改善措置事項説明図

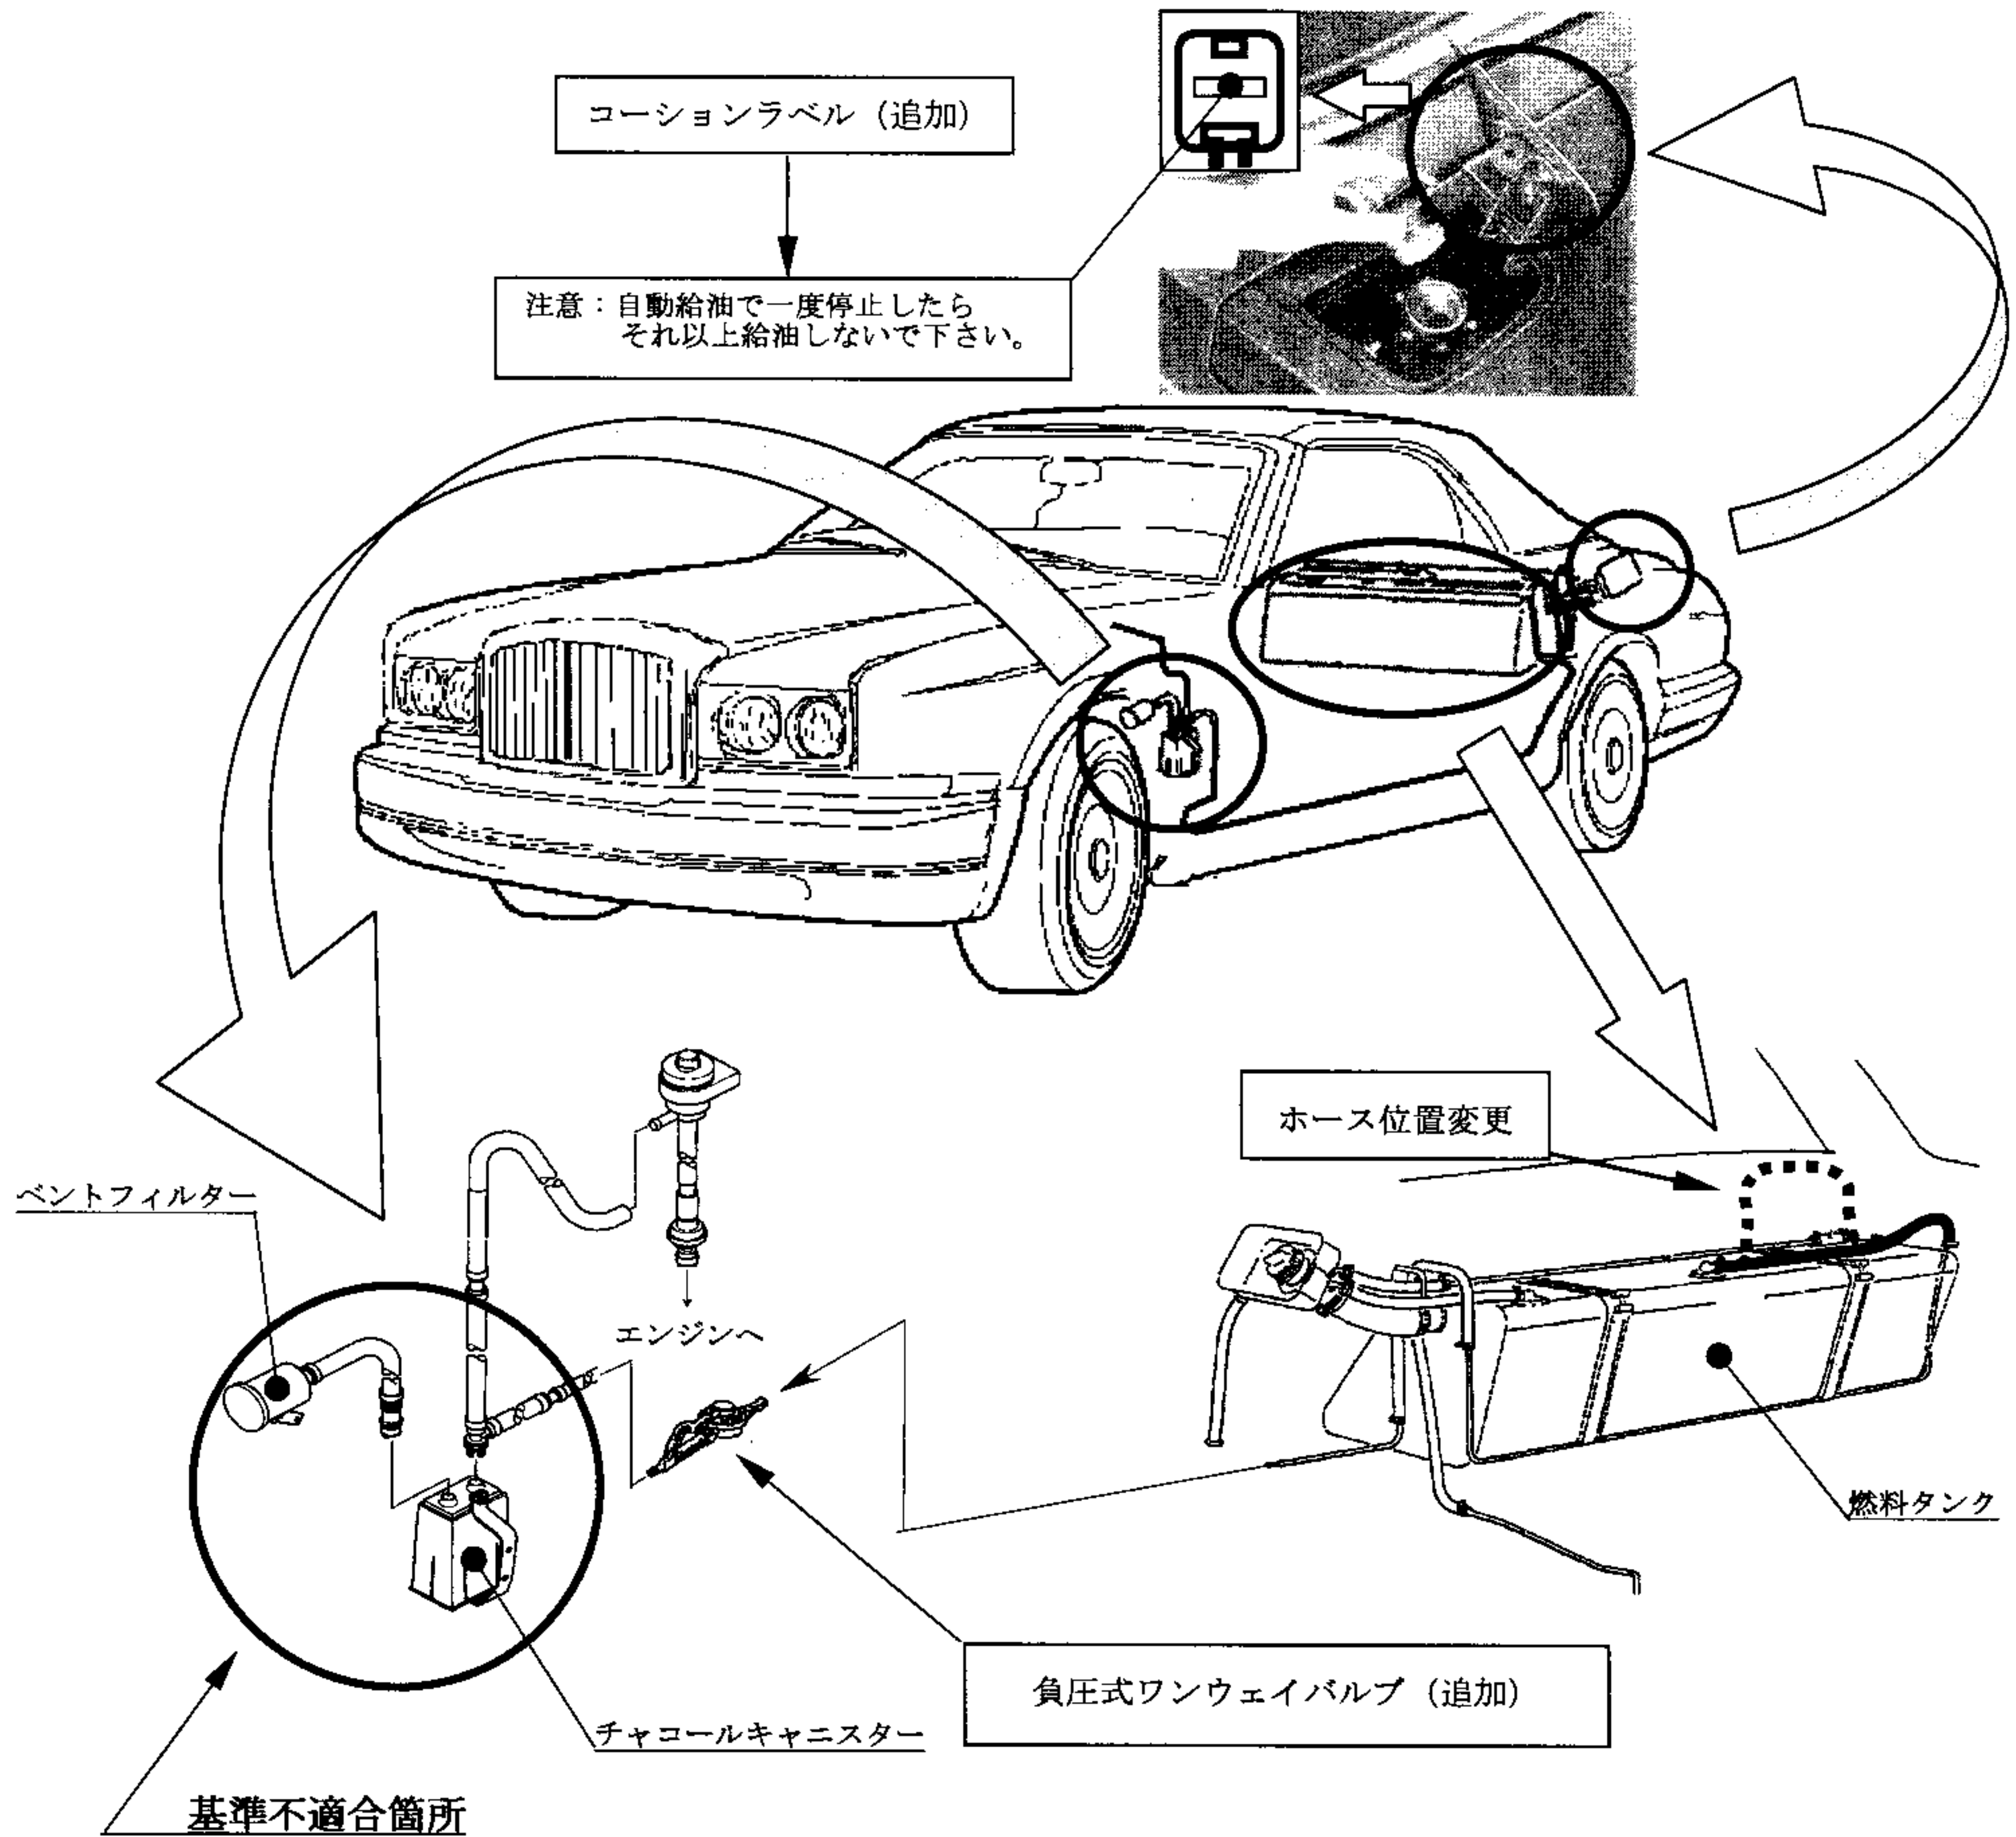
燃料装置において、燃料タンクとキャニスターの間の配管の構造及び取回しが不適切なため、規定量を超えて給油した場合、キャニスター内に燃料が流入することがあり、流入した燃料がキャニスター内から溢れ、ベントフィルターから燃料が漏れるおそれがある

全車両、燃料タンクとキャニスターの間の配管のうち、燃料タンク上部のホースの取回しを変更するとともに、キャニスター付近のホースに負圧式のワンウェイバルブを追加する。
全車両、給油ドアに「規定量以上給油しない」旨のコーションラベルを貼付する。
